Descrizione sommaria dell'opera

Edificio uso magazzino costituito da un mantello cilindrico periferico in calcestruzzo armato precompresso e da un silo centrale. Fondazioni del mantello mediante pali e con interposizione di neoprene; fondazioni del silo mediante trave rovescia anulare.

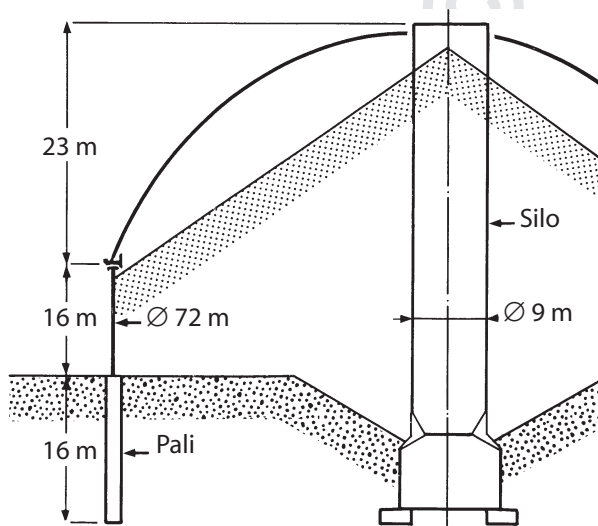
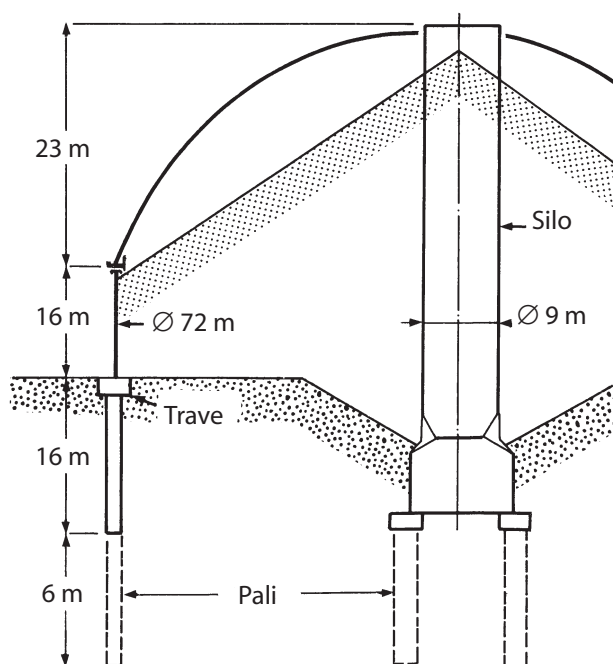
Arresto dei pali previsto su uno strato di scisti alterati.

Attrito negativo non preso in considerazione.

Sforzi orizzontali e spostamenti in testa dei pali sottovalutati.

Suolo delle fondazioni sotto il silo centrale troppo comprimibile rispetto al carico (16.000 tonnellate, 17 bar).

Cedimento dei pali, rottura dei pali sotto gli sforzi orizzontali. Cedimento e inclinazione del silo centrale, con conseguente inutilizzo dell'impianto.

Supplemento di indagine geotecnica.

Aumento della profondità di infissione, del diametro e delle armature dei pali sotto il mantello. Trave anulare sotto il mantello.

Fondazioni del silo mediante pali.

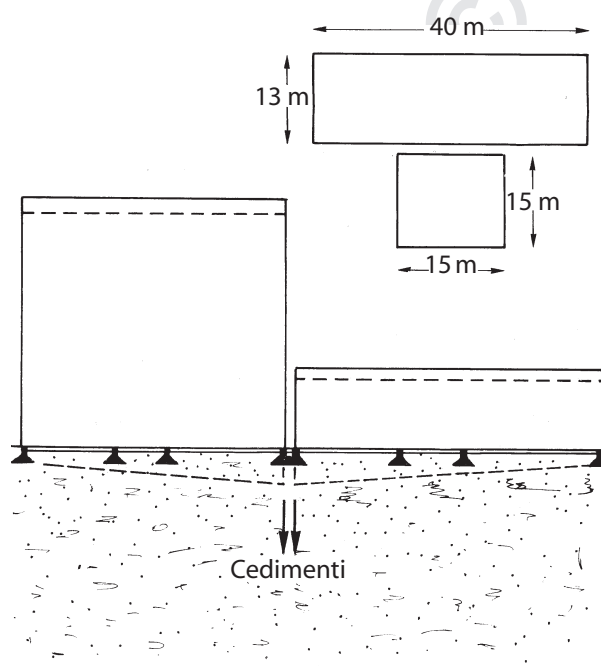
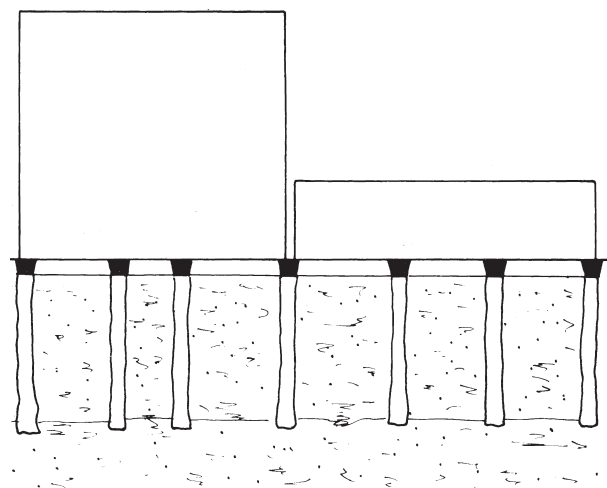
Assenza di analisi del suolo.

Fondazioni superficiali non adatte al terreno cedevole, che il controllore tecnico conosceva a causa di un cantiere contiguo:

- cedimenti assoluti considerevoli;
- cedimenti differenziali tra edifici di altezze differenti.

Cedimenti in grado di provocare fessurazioni negli edifici, rotazione dell'edificio basso e rottura delle reti interrato.

Fondazioni profonde mediante pali.

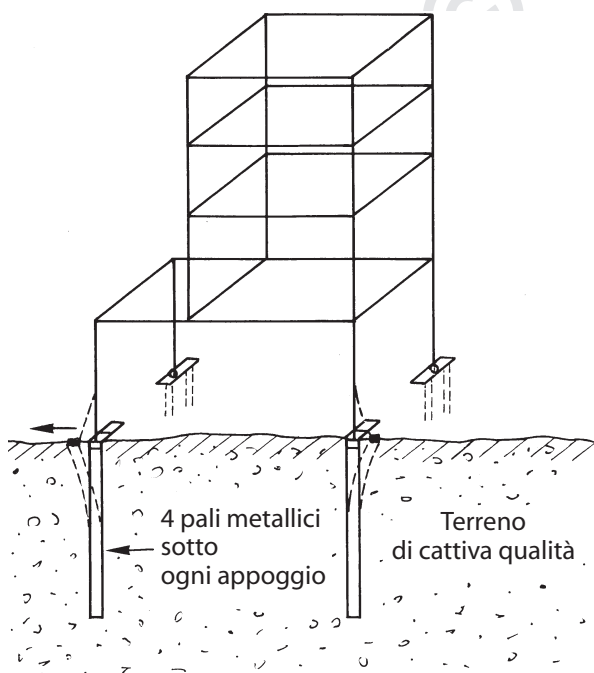
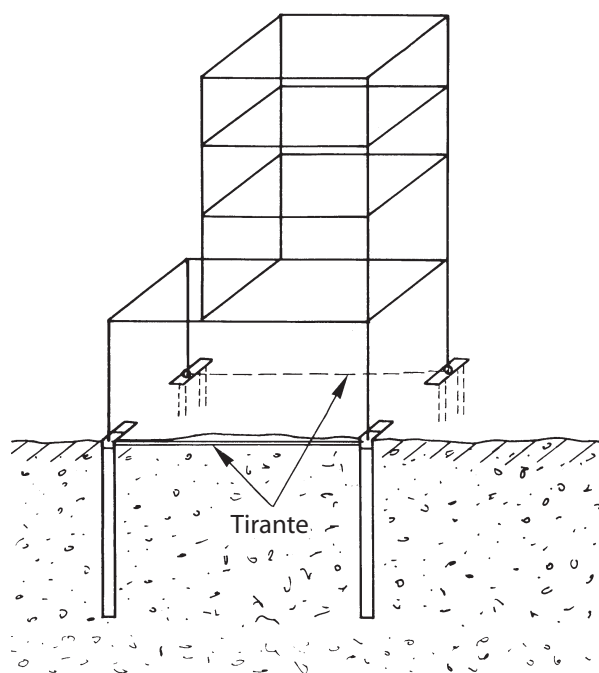
Studio del suolo insufficiente.

Incertezza sulla possibilità di equilibrare gli sforzi orizzontali in cima ai pali metallici per contrasto con il suolo.

Deformazione della struttura della torre, poiché gli spostamenti orizzontali in corrispondenza della giunzione struttura-fondazioni sono troppo considerevoli.

Realizzazione di tiranti che collegano i plinti di fondazione che appoggiano sui pali ed equilibrano gli sforzi orizzontali.

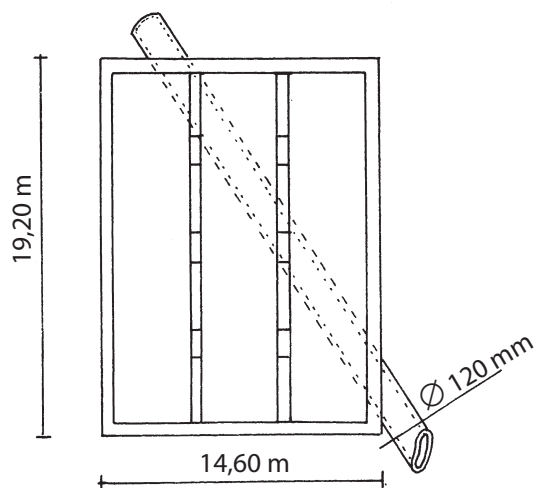
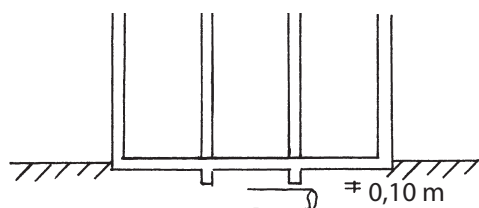
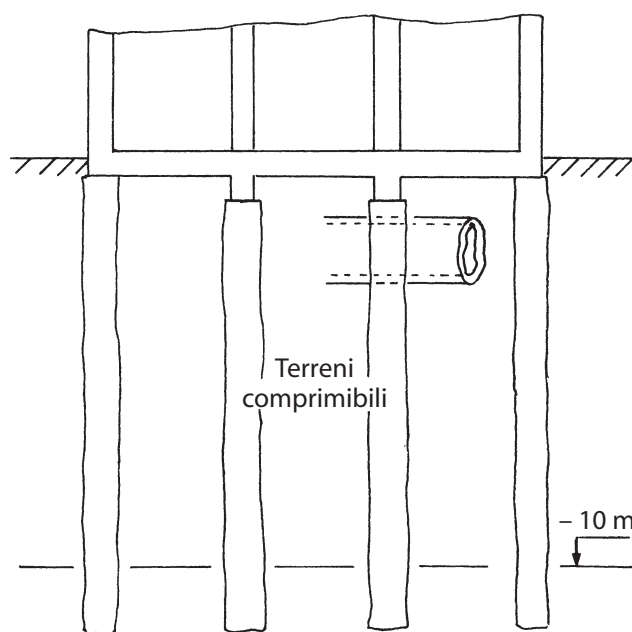
Indagine geotecnica insufficiente.
Da prove di controllo risultano caratteristiche troppo deboli per poter sostenere l'opera.
Uno studio del suolo condotto da un ufficio specializzato individua cedimenti da 10 a 15 cm, per le fondazioni sulla platea progettata, incompatibili con le tolleranze d'orizzontalità necessarie (± 5 mm).

Cedimenti rilevanti, che causano la rottura del condotto e un cattivo funzionamento della stazione di trattamento.

Studio del suolo.
Fondazioni su pali.

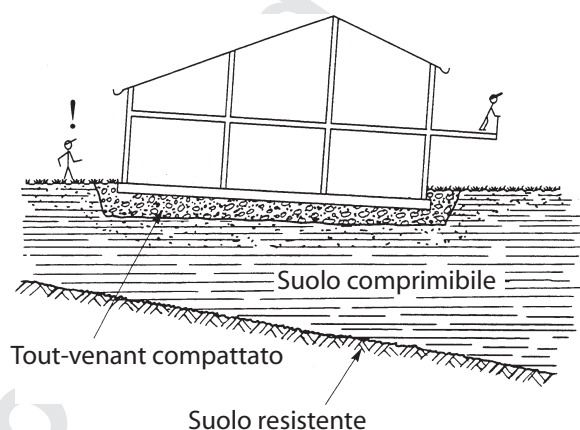
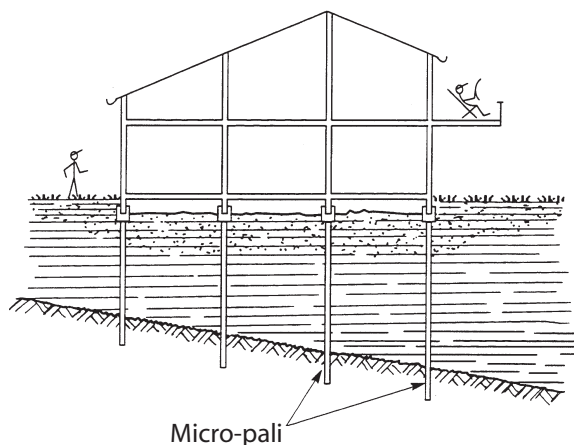
Cedimento inammissibile delle fondazioni su suolo comprimibile.

I risultati relativi allo studio del suolo non escludono formalmente la possibilità di fondazioni su platea.

In base all'analisi sembra che, malgrado la messa in opera progettata di un rinterro di sostituzione compattato, questa soluzione avrebbe portato a:

- cedimenti differenziali di 3 cm, con conseguenti fessurazioni nella struttura a telaio;
- un cedimento assoluto dell'ordine dei 10 cm, con conseguenti danni nelle reti di canalizzazione.

Cedimento, con conseguenti danni rilevanti nelle sovrastrutture, rotture di canalizzazioni e dislivelli di pavimenti inaccettabili.

Accantonamento della soluzione della platea a favore di una soluzione di mini pali.

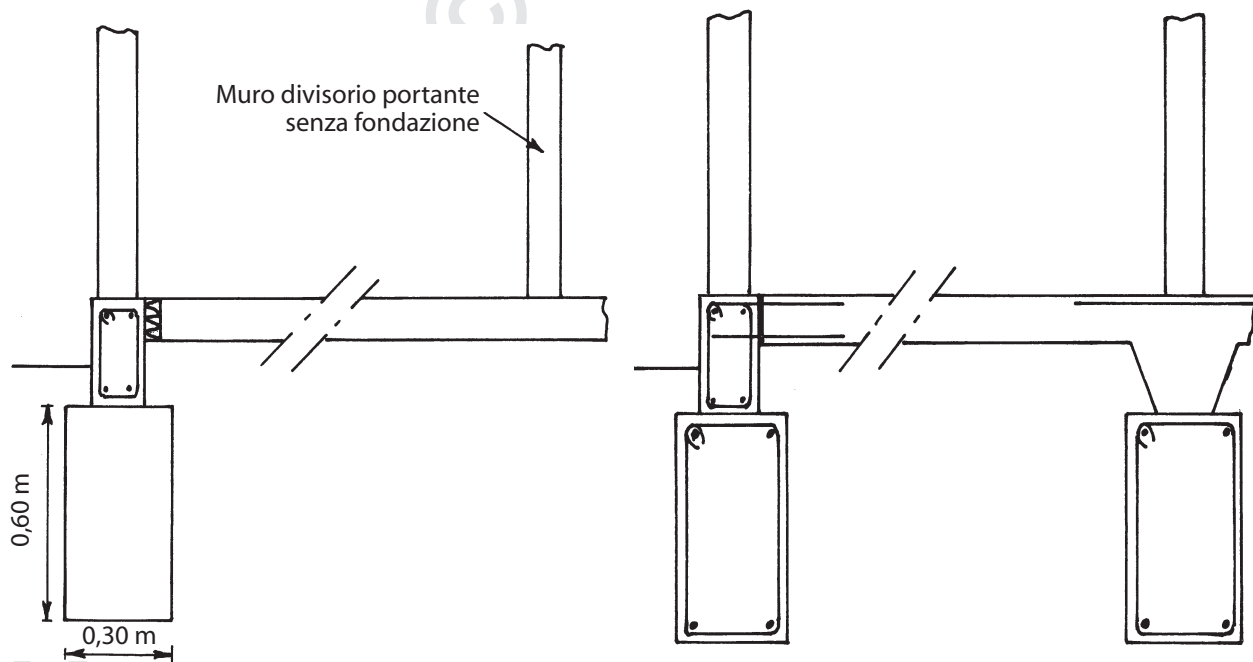
Assenza di indagine di suolo.
Fondazioni insufficientemente irrigidite in presenza di un terreno limoso con una forte variazione nel grado d'umidità.
Muro divisorio portante senza fondazione.
Zona con probabile presenza di cavità nel terreno senza che sia stata presa alcuna disposizione specifica.

Cedimenti differenziali, con danni nella sovrastruttura.

Studio del suolo con ricerca delle cavità nel terreno.
Rinforzo delle travi di fondazione (acciaio, caratteristiche del calcestruzzo).
Muro divisorio portante dotato di fondazione propria.

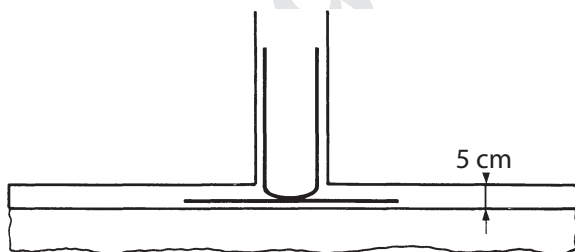
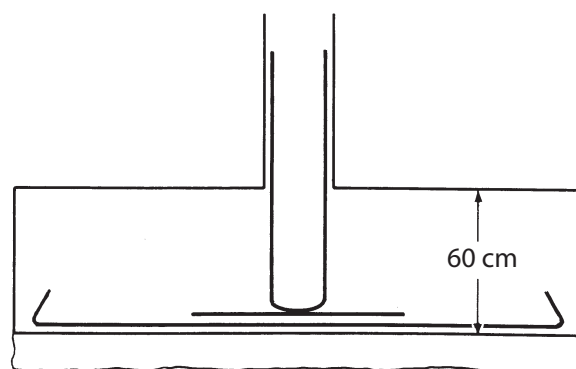
Nel corso di un controllo delle travi già realizzate e destinate a ricevere pilastri del peso di 80 tonnellate, si è riscontrato uno spessore realizzato di 5 cm invece che di 60 cm.

Punzonatura delle fondazioni sotto il carico dei pilastri, con cedimenti rilevanti e crollo probabile dell'edificio.

Demolizione e ritorno alle disposizioni previste nei disegni esecutivi.

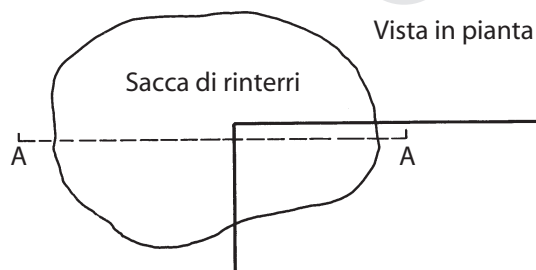
L'edificio è caratterizzato da fondazioni tracciate in una vecchia zona di estrazione di gesso a cielo aperto.

Nel corso dell'esame del fondo dello scavo, il controllore tecnico ha rilevato una sacca di rinterro urbano sotto un angolo dell'edificio.

Cedimenti differenziali che provocano fessure nella sovrastruttura.

La sacca di rinterro è stata svuotata.

È stata gettata una grande quantità di calcestruzzo a basso dosaggio di cemento (magrone) per recuperare la differenza di livello.

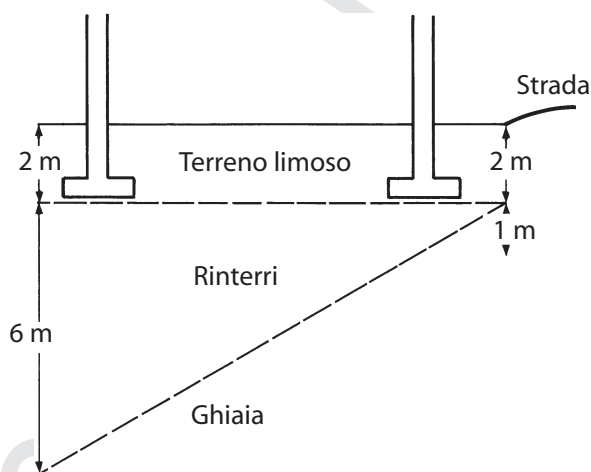
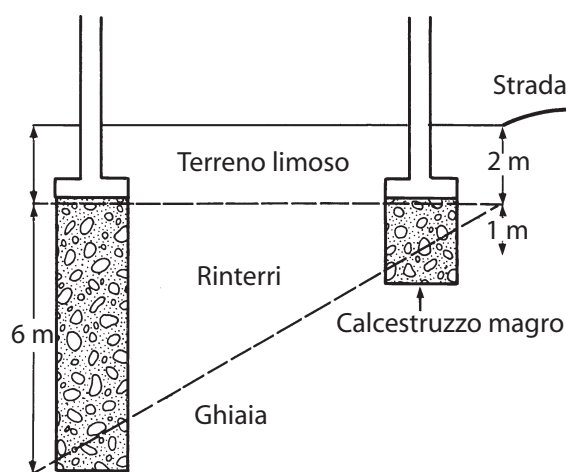
Studio del suolo limitato a 2 m di profondità, le cui conclusioni, a questo livello, ammettono un carico di 30 t/m^2 , benché la denominazione della strada lasci supporre la presenza di vecchi fossati di fortificazione.

Studio complementare che indica una ghiaia compatta a 3 m sotto una facciata e a 8 m sotto l'altra, sormontata da rinterri di cattiva qualità.

Cedimenti differenziali dell'edificio, soprattutto in senso trasversale, con conseguente rotazione generale e danni nella sovrastruttura.

Studio del suolo aggiuntivo.

Imposta delle fondazioni abbassata fino al suolo idoneo.

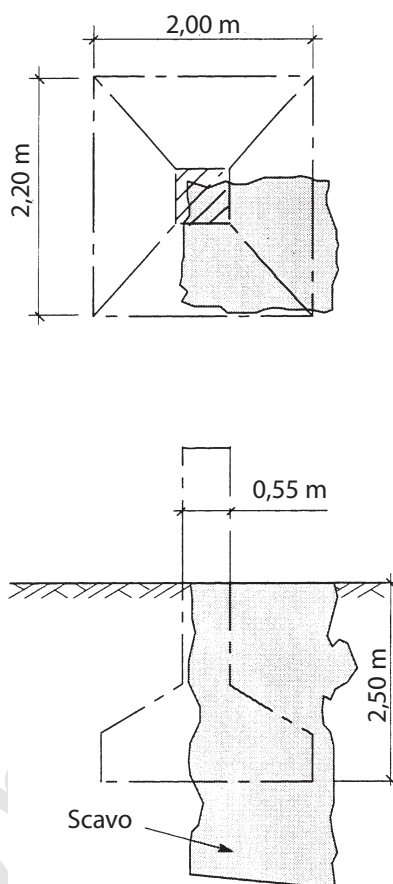
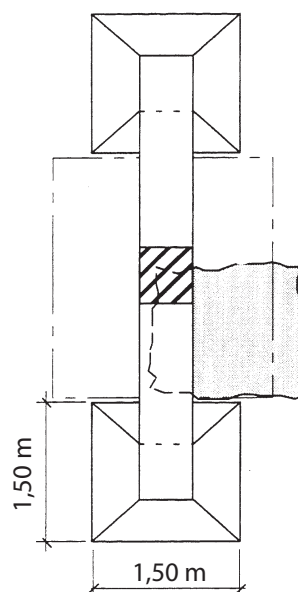
Presenza di terra nera nell'angolo di uno scavo per fondazioni superficiali.

Le fondazioni sono costituite da plinti di 2 x 2 m ancorati nello strato ghiaioso.

Sollecitazione del suolo: 5 bar.

Sondaggio mediante pala meccanica, che permette di scoprire un pozzo riempito di detriti.

Rischio di rotazione della fondazione, che potrebbe provocare una fessurazione della struttura.

Interruzione dello scavo.

Costruzione di un ponte da una parte e dall'altra del pozzo mediante due plinti in calcestruzzo armato e una trave di collegamento che sostiene il pilastro.
